## BESCHLUSSAUSFERTIGUNG

### Teilfortschreibung Flächennutzungsplan Windenergie - Würdigung der Stellungnahmen aus der ersten Behörden- und Öffentlichkeitsbeteiligung nach §§ 3 Abs. 1, 4 Abs. 1 BauGB

### **Flächennutzungsplan-Teilfortschreibung Windenergie – Stellungnahmen aus der frühzeitigen Beteiligung der Behörden und sonstigen Träger öffentlicher Belange gem. § 4 (1) BauGB sowie aus der Beteiligung der Nachbargemeinden gem. § 2 (2) BauGB**

### Eignungsflächen C: Schöfeld-Stadtkyll

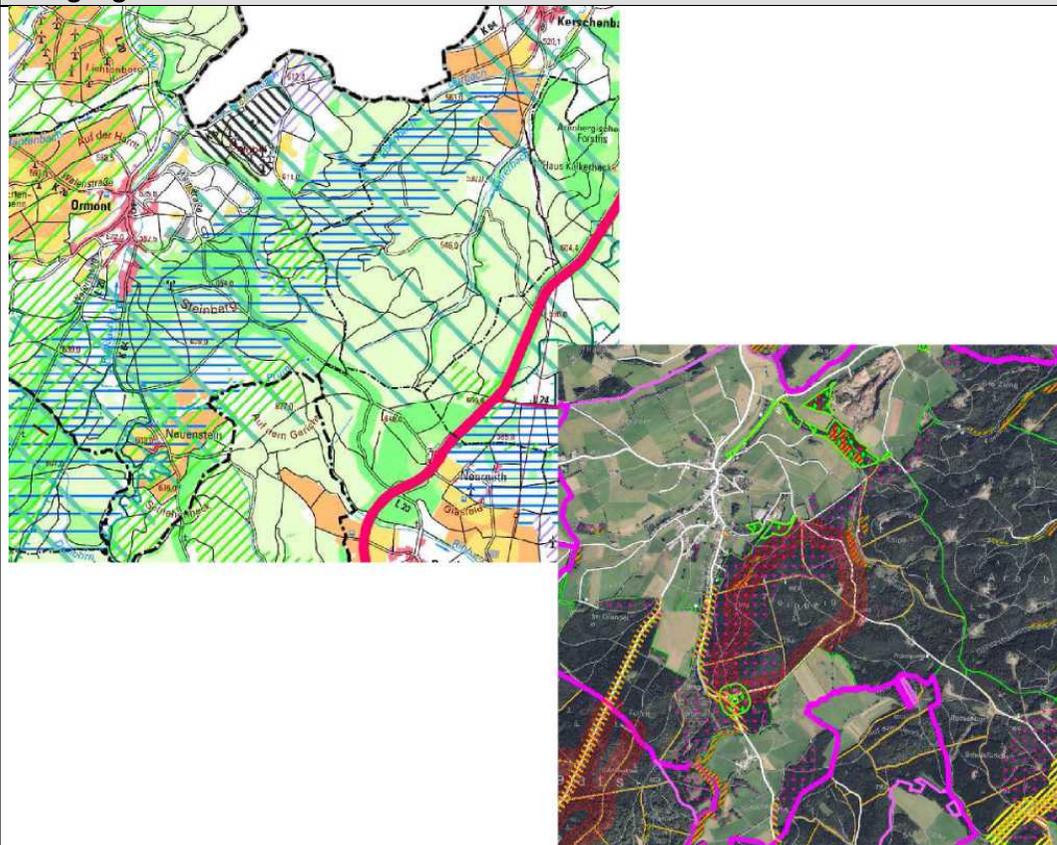
Die **Teilfläche C-3** liegt zwischen dem Wirtfttal und der B 51 auf den Höhenrücken beidseits des Gelbachtals. Teilfläche C-5 befindet sich westlich der B 51 im Bereich des Eschenfenn.

Die **Teilfläche C-3** (16 ha) betrifft teilweise die Waldabteilungen 34a1, 33a1, 11a1 und 12 a1 des Stadtkyller Gemeindewaldes.

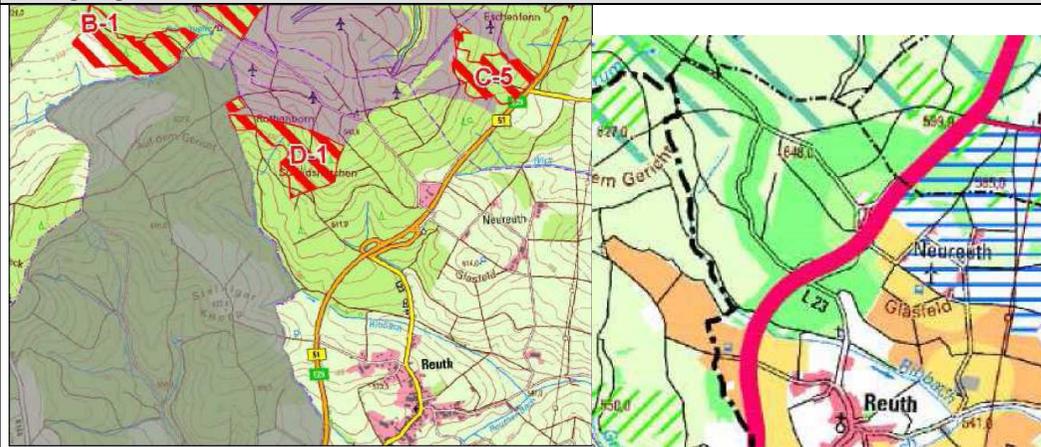
Die **Eignungsfläche D-1** liegt am Rand des nördlichen Ausläufers des Schneifelrückens etwa 1 km nordwestlich von Reuth auf einer Höhe von 610 m bis 640 m ü. NN. Es handelt sich um einen gewellten Höhenrücken, der von der Talmulde des Ribbach durchzogen wird und weitgehend bewaldet ist. Die Fläche liegt vollständig auf Waldflächen der Ortsgemeinde Reuth.

Im regionalen Raumordnungsplan für die Region Trier sind in diesem Bereich forstliche Vorrangflächen aufgrund der Ausweisung in der Waldfunktionskartierung als Klimaschutzwald, Trassen- und Lärmschutzwald betroffen.

Laut Umweltbericht wurden und sollen auf der Fläche weitere naturschutzfachliche Maßnahmen aus Ersatzzahlungen umgesetzt werden

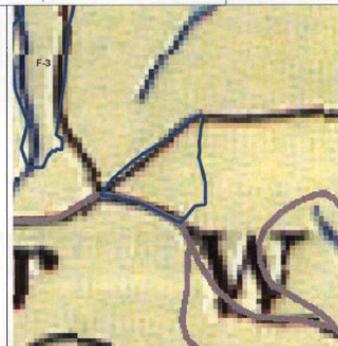
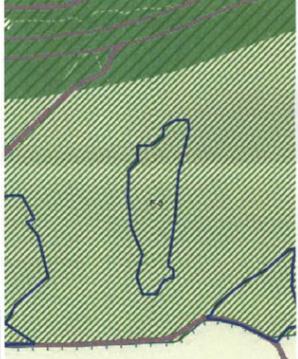
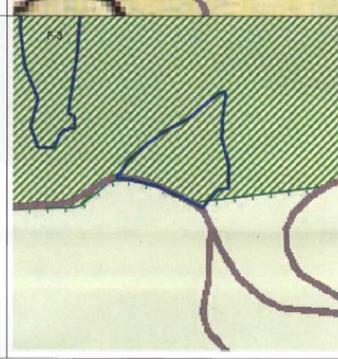
<p>F3 Steffeln Reuth-3b Größe: 3 ha</p> <p>ROP 1985/95</p> <p>Innerhalb: - Waldfläche</p> <p>Vorranggebiet für Erholung mit guter Eignung für landschaftsbezogene Freizeit und Erholung (Themenkarte zu Kapitel 5.2 ROP)</p>		<p>SteffelnReuth-3c Größe: 2 ha</p> <p>ROP 1985/95</p> <p>Innerhalb: - Sehr gut bis gut geeignete landwirtschaftliche Nutzfläche = Vorranggebiet für die Landwirtschaft - Weinbaufläche</p> <p>Vorranggebiet für Erholung mit hervorragender Eignung für landschaftsbezogene Freizeit und Erholung (Themenkarte zu Kapitel 5.2 ROP)</p>	
<p>ROPneu/E 2014</p> <p>Innerhalb: Vorranggebiet regionaler Biotopverbund Sonstige Waldflächen</p>		<p>ROPneu/E 2014</p> <p>Innerhalb: - Regionaler Grünzug - Ausschlussgebiet für die Windenergienutzung - Vorbehaltsgebiet Erholung und Tourismus</p> <p>Überlappt - Vorranggebiet Rohstoff (Übertage) ((genehmigter Rohstoffabbau 2022) - Vorbehaltsgebiet Rohstoffabbau (Übertage)</p>

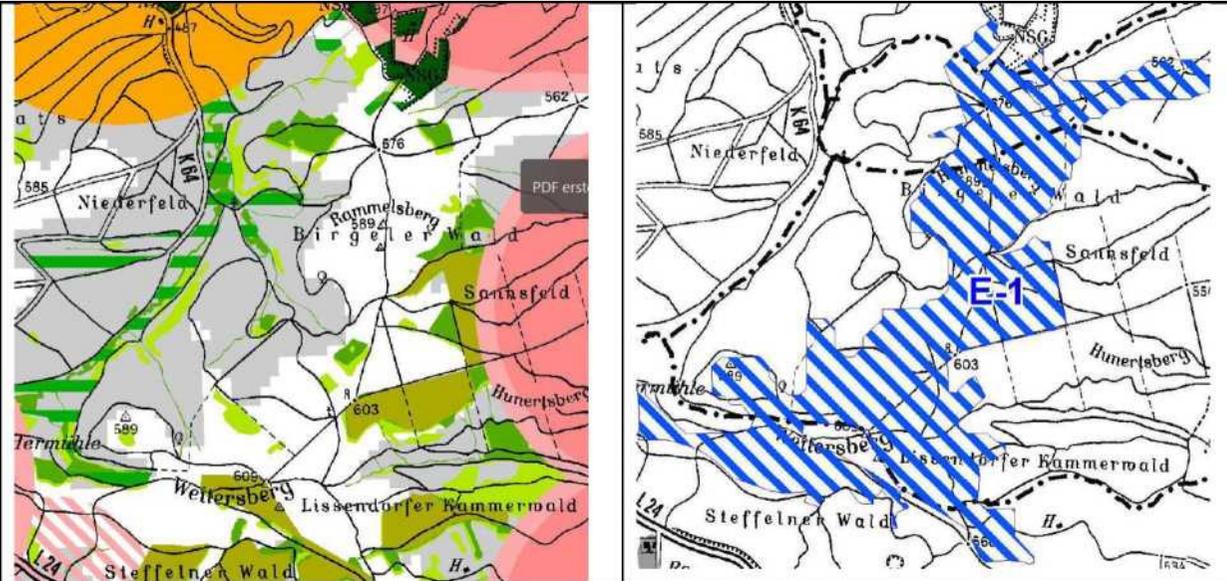
*Wegen Lage zwischen Hochspannungsleitung und B51 (Schutzabstände) für Windenergienutzung nicht geeignet, da nicht groß genug.*

*Auf der Grundlage des Sondergutachtens zur Umfassung von Schönfeld aus dem Verfahren genommen.*

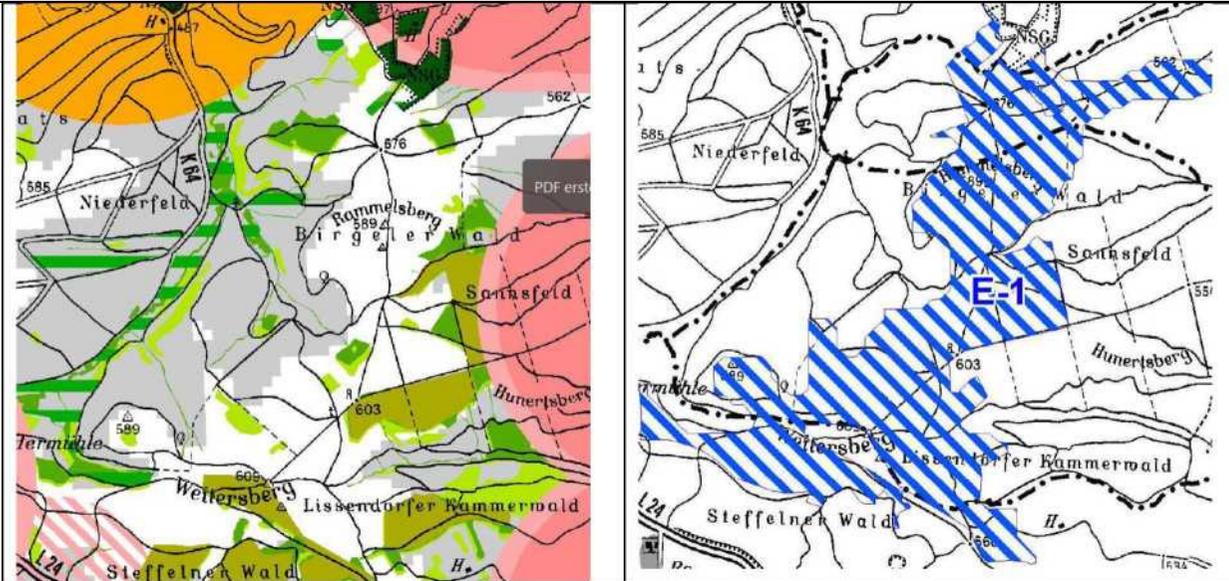
*Wegen Lage zwischen Hochspannungsleitung und B51 (Schutzabstände) für Windenergienutzung nicht geeignet; Fläche zu klein für WEA.*

*Auf der Grundlage des Sondergutachtens zur Umfassung von Schönfeld aus dem Verfahren genommen.*
